ACUERDO de 30 de julio de 2026, de la Comisión Territorial de Medio Ambiente y Urbanismo de Soria, por el que se corrige el error material en las Normas Urbanísticas Municipales de Garray (Soria), referido a la calle Plantío n.º 2, promovida por su Ayuntamiento. Expte.: 157/2026 U.

INFORME

Propietario: AYTO. DE GARRAY
Situación.: Calle Plantío nº 2
Municipio: Garray
Denominación: CORRECCIÓN ERROR MATERIAL NUM GARRAY

SITUACIÓN EN PLANO SEGÚN NUM DE GARRAY

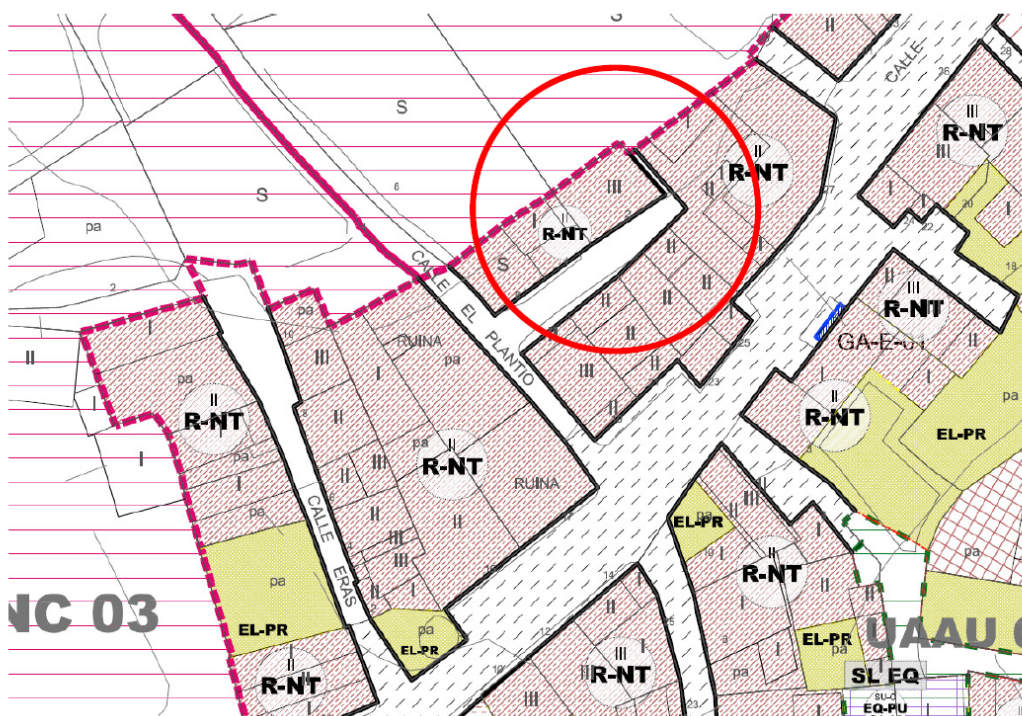
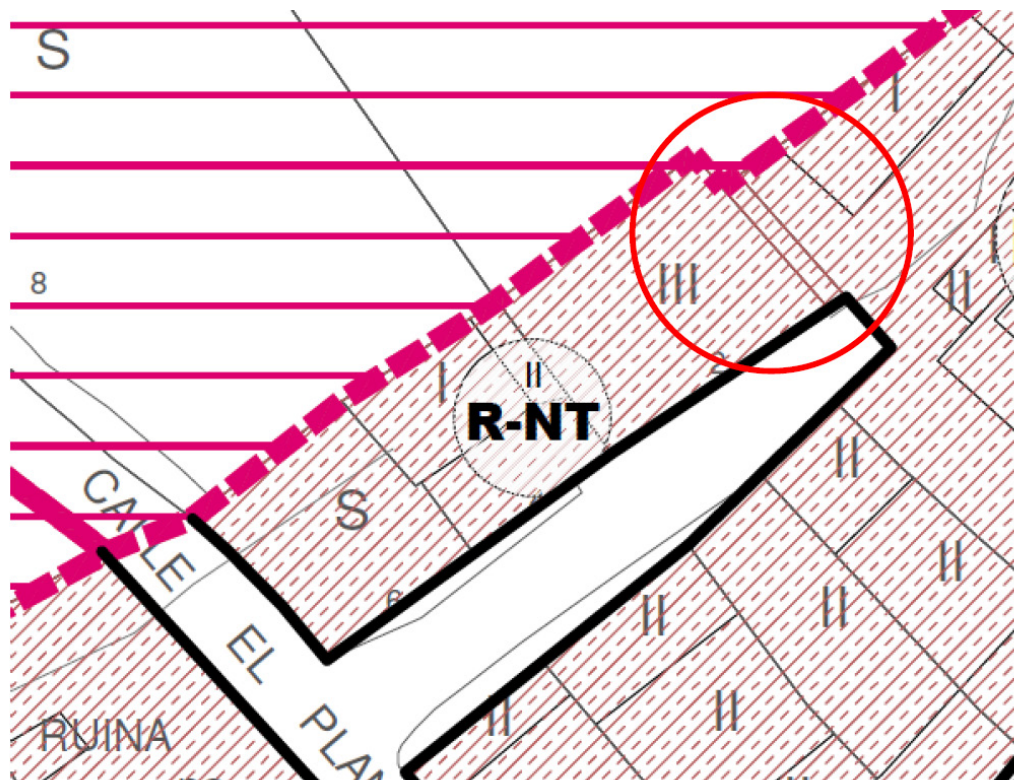
Visto el informe emitido por el técnico municipal con fecha 8 de junio de 2026, en el que pone de manifiesto la existencia de un error material en la documentación gráfica de las Normas Urbanísticas Municipales, concretamente en la delimitación de la ordenanza R-NT en el entorno de la parcela catastral 6199016WM4269N0001LK, sita en la Calle Plantío número 2, donde el plano de ordenación vigente de las NUM representa como viario público un ámbito que forma parte de una parcela privada consolidada.

- El espacio que se corrige figura integrado dentro de la parcela catastral existente y privada.
- La inspección visual permite comprobar que el ámbito se encuentra delimitado y asociado funcionalmente a la edificación existente, como figura en la información catastral.

- No consta expediente de obtención, cesión, expropiación de dicho espacio, y no hay afectación al dominio público municipal.
- El vial público representado carece de continuidad con la red viaria municipal y no presta acceso a ninguna parcela o edificación.

- No consta actuación urbanística prevista o programada en las NUM de Garray, que justifique la existencia de dicho vial.
- Las NUM de Garray utilizan expresamente la «línea roja de alineación» cuando existe una modificación o rectificación de alineaciones existentes, y en el ámbito afectado NO aparece ninguna línea roja, lo que demuestra que el quiebro no forma parte de una nueva alineación aprobada, y que hay deseo en el mantenimiento de las alineaciones existentes; y que en todo caso, sin voluntad de la apertura de una nueva vía pública no puede existir una nueva alineación (línea de separación entre vías públicas y otros usos)

La actuación analizada corresponde a una discrepancia de carácter gráfico entre la documentación del planeamiento y la realidad física, jurídica e histórica del ámbito afectado, sin que exista voluntad normativa acreditada de establecer en dicho emplazamiento un nuevo viario público y procede corregir el error detectado.

DETALLE PLANO CON SUBSANACIÓN DEL ERROR REALIZADA

SITUACIÓN EN PLANO SEGÚN NUM DE GARRAY

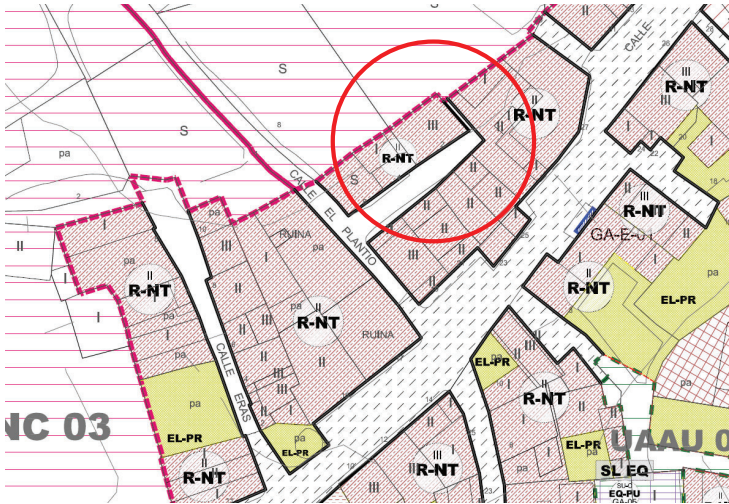
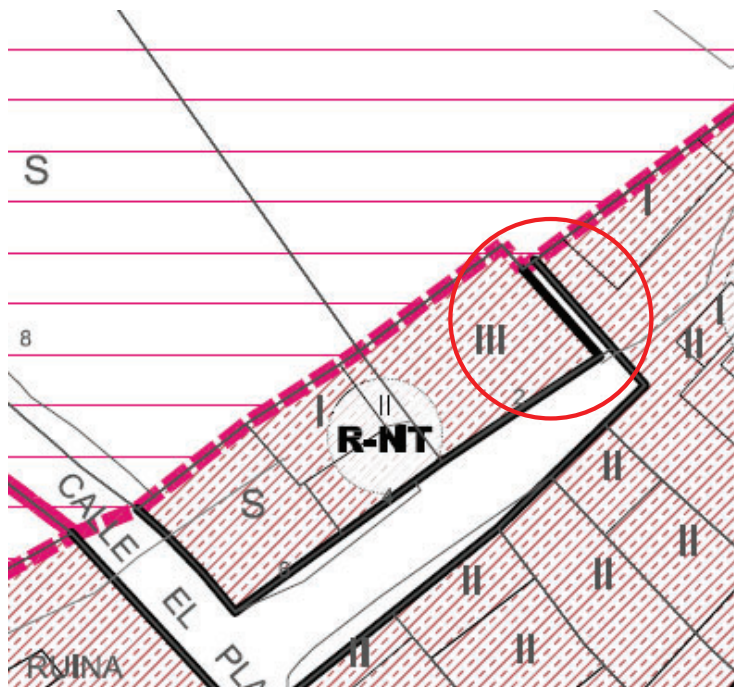
- El plano de ordenación de las Normas Urbanísticas Municipales representa como viario público un ámbito situado entre dos edificaciones pertenecientes a distintas parcelas, al grafarse como línea negra gruesa.

- Dicho espacio figura integrado dentro de la parcela catastral existente, sin solución de continuidad respecto de las fincas traseras que se corresponden con suelo urbano no consolidado.

- La inspección visual realizada permite comprobar que el ámbito se encuentra delimitado y asociado funcionalmente a la edificación existente.
- No consta expediente de obtención, cesión, expropiación o afectación al dominio público municipal de los terrenos afectados.

- El supuesto viario representado carece de continuidad con la red viaria municipal y no presta acceso a otras parcelas o edificaciones distintas de la finca en la que se integra.

- No consta actuación urbanística prevista o programada que justifique la existencia de dicho espacio como elemento integrante de la red viaria pública.

- Las NUM de Garray utilizan expresamente la “línea roja de alineación” cuando existe una modificación o rectificación de alineaciones existentes.
- En el ámbito afectado NO aparece ninguna línea roja, lo que demuestra que el quiebro no forma parte de la alineación aprobada, y hay deseo de mantenimiento de las alineaciones existentes en dicho ámbito. Además, la superficie afectada por el error gráfico es de aproximadamente 7 m².

DETALLE PLANO CON SUBSANACIÓN DEL ERROR REALIZADA

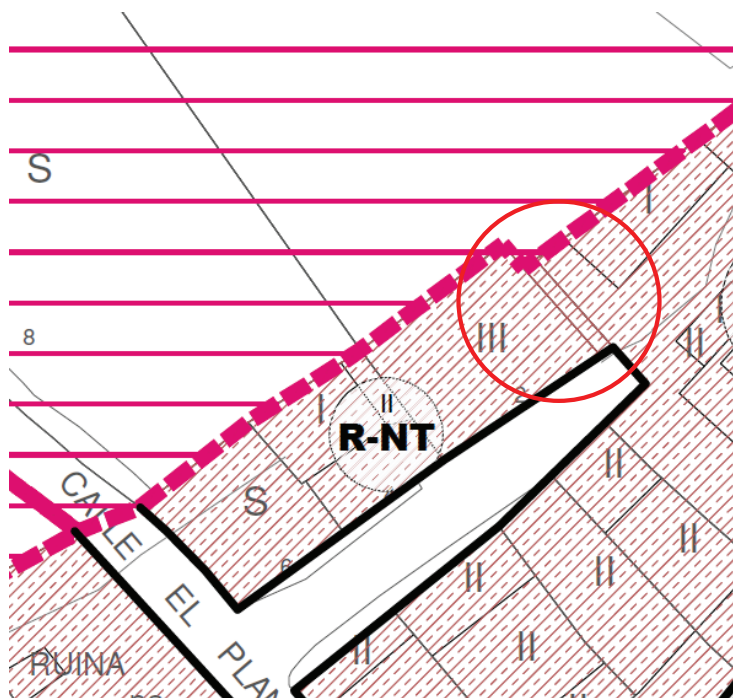
1. El ámbito representado como viario público forma parte de una parcela privada consolidada.
2. La información catastral vigente incorpora dicho espacio dentro de la finca afectada.
3. La cartografía histórica disponible refleja igualmente la integración de este ámbito en la parcela, sin que pueda apreciarse una función viaria pública.
4. El espacio representado carece de continuidad con la red viaria municipal.
5. No presta acceso a otras parcelas ni resulta necesario para la funcionalidad urbana del núcleo.
6. No consta actuación urbanística alguna destinada a su obtención o incorporación al dominio público.
7. No se identifican intereses públicos o necesidades de comunicación que justifiquen su consideración como viario municipal.

8. La representación gráfica contenida en las Normas Urbanísticas Municipales no se corresponde con la realidad física, jurídica e histórica existente.
9. La corrección propuesta no afecta a ninguna determinación sustantiva del planeamiento, no modifica la estructura urbana del núcleo y no genera aprovechamientos urbanísticos adicionales.
10. Consecuentemente, la actuación no constituye una modificación puntual del planeamiento, sino una rectificación de error material de carácter gráfico en los términos previstos en el artículo 177 del RUCyL.

- Corregir el error material eliminando la representación como viario público del ámbito descrito correspondiente con parte de la parcela de Calle Plantío nº 2.
- Incorporar al expediente el plano corregido:

A la vista de todo lo expuesto, procede la corrección del error material existente en la documentación gráfica de las Normas Urbanísticas Municipales de Garay, eliminando la representación como viario público del ámbito descrito y ajustando el plano a la realidad física, jurídica e histórica existente.
